## 改善箇所説明図

### 基準不適合発生箇所

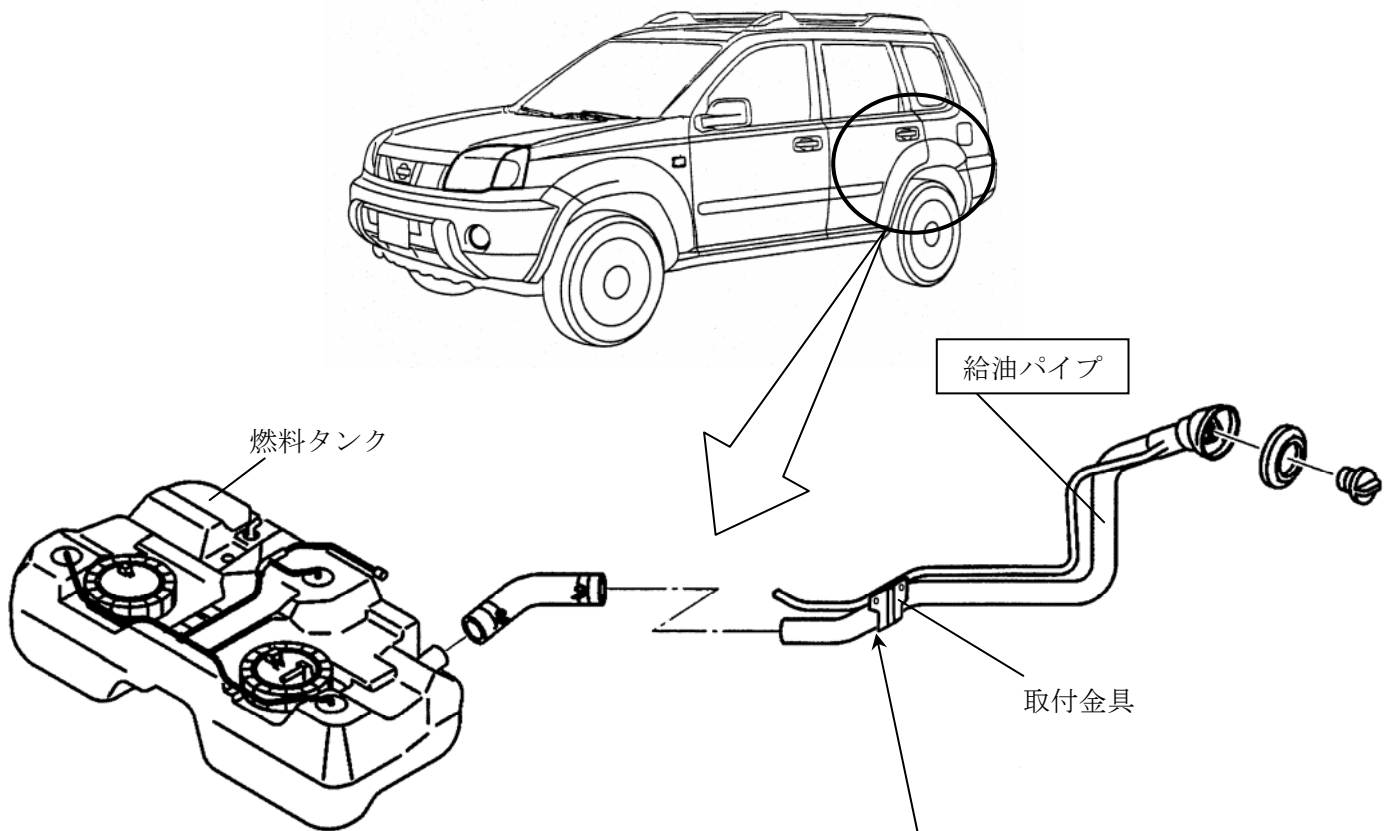
燃料タンクに給油するパイプの取付金具接合部の塗装が不適切なため、当該パイプが錆びるものがある。そのため、そのまま使用続けると、錆が進行し、パイプに穴があき、最悪の場合、給油時に燃料が洩れるおそれがある。

全車両、当該パイプを対策品と交換する。

識別：銀色のシールをモデルナンバープレートの右横に貼り付ける。
